**STRADA STATALE 4 "VIA SALARIA"**  
**Adeguamento della piattaforma stradale e messa in  
 sicurezza dal km 56+000 al km 64+000**

**STUDIO DI IMPATTO AMBIENTALE LOTTO 1 (km 56+000-64+000) e LOTTO 2 (km 64+000-70+800)**  
**PARTE GENERALE**  
 Riscontro Nota Direzione Generale Archeologia Belle Arti e Paesaggio - Servizio V  
 Nota MIC DG-ABAP 34.43.01 DEL 11/05/2022

Riscontro Nota Direzione Generale Archeologia Belle  
Arti e Paesaggio  
Servizio V

**nota MIC DG-ABAP 34.43.01 DEL 11/05/2022**

Per le manovre si ingresso uscita sulla carreggiata direzione Rieti si prevede la riqualificazione di quelle oggi esistenti

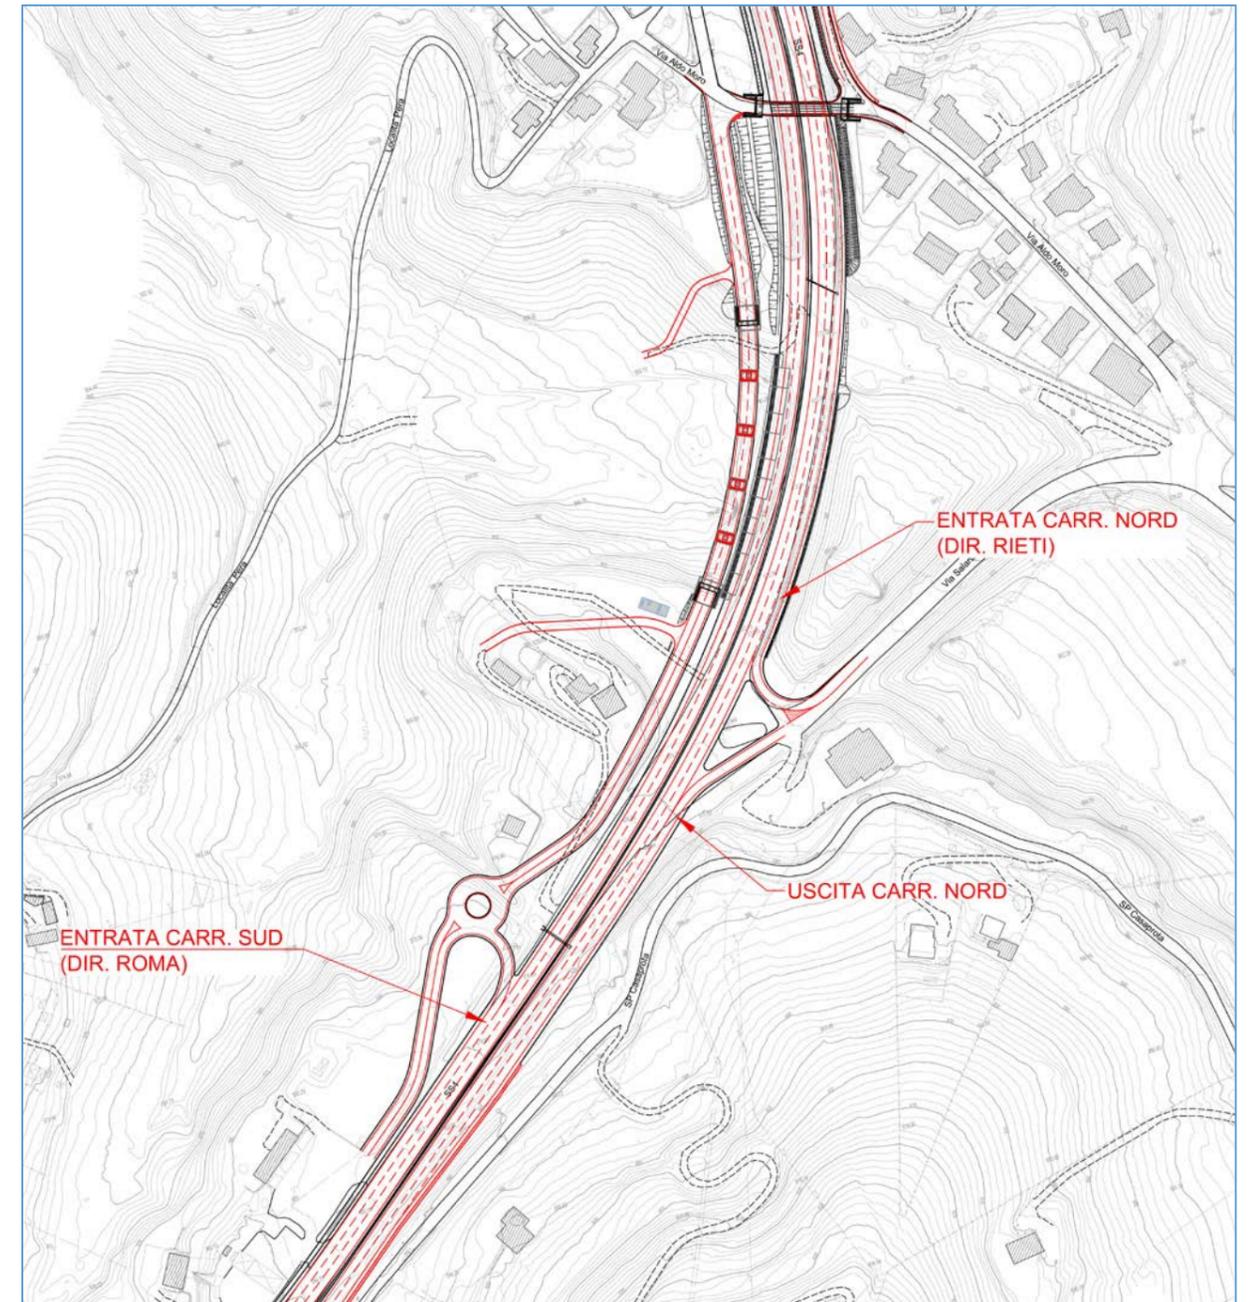
A seguito dell'osservazione contenuta nella nota MIC DG-ABAP 34.43.01 DEL 11/05/2022 si riporta nel seguito l'analisi delle alternative valutate oltre alla soluzione base contenuta nel PD in procedura.

La soluzione alternativa 1 prevede, così come richiesto nella nota MIC DG-ABAP 34.43.01 DEL 11/05/2022 la eliminazione dello svincolo ed il collegamento con viabilità secondaria allo svincolo di progetto di Ornaro Basso. Tale soluzione chiaramente riduce l'impatto ambientale ma di contro introduce elementi di forte penalizzazione dal punto di vista territoriale in quanto le attuali relazioni funzionali dirette con la SS4, trasferite allo svincolo di Ornaro Basso, determinano un non trascurabile incremento di lunghezza di itinerario e relativi tempi di percorrenza per **l'utenza ordinaria ma anche soprattutto per i mezzi di soccorso ed emergenza (118, Protezione Civile Vigili del Fuoco)**. Le viabilità secondarie da utilizzare presentano larghezza ridotta e andamento piano-altimetrico complesso in ragione del territorio attraversato. In particolare la viabilità che si sviluppa sul versante occidentale presenta una serie di curve a raggio talmente ridotto da non consentire un'adeguata circolazione in sicurezza di mezzi pesanti e/o mezzi per il trasporto pubblico. L'eventuale adeguamento di tali viabilità secondarie (allargamento piattaforma, adeguamento raggi di curvatura ai minimi normativi) comporterebbe opere di sede quali muri di sostegno e controripa che avrebbero un impatto di tipo ambientale significativo.

**La relazione Ornaro Alto – Roma avverrà prendendo la SS4 in direzione Rieti e utilizzando lo svincolo di Ornaro basso per l'inversione di marcia con un contenuto allungamento del percorso e, conseguentemente, dei tempi di percorrenza.**

In particolare per tale svincolo si prevede l'utilizzo del cavalcavia esistente oggi presente al km 64 della SS4 per il quale già nel progetto in procedura è contemplata demolizione e ricostruzione.

*soluzione a seguito osservazioni Mibac*

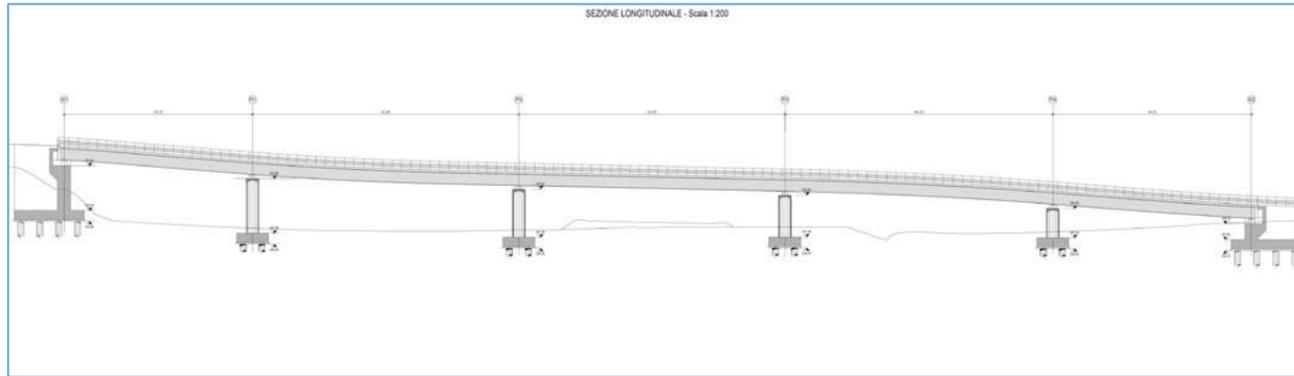
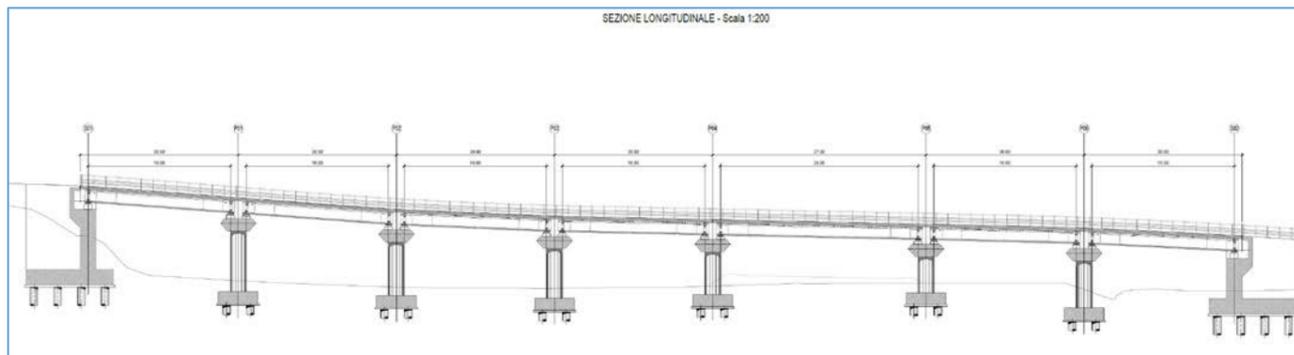
L'osservazione MIC viene recepita modificando l'opera come descritto nel seguito.

Si è provveduto ad aumentare la luce delle campate (42m) e ad utilizzare acciaio corten in sostituzione delle travi in CAP ed ad eliminare i pulvini posizionando direttamente gli apparecchi di appoggio sulla testa pila.

*travata continua in acciaio corten - eliminazione pulvino - aumento luci*
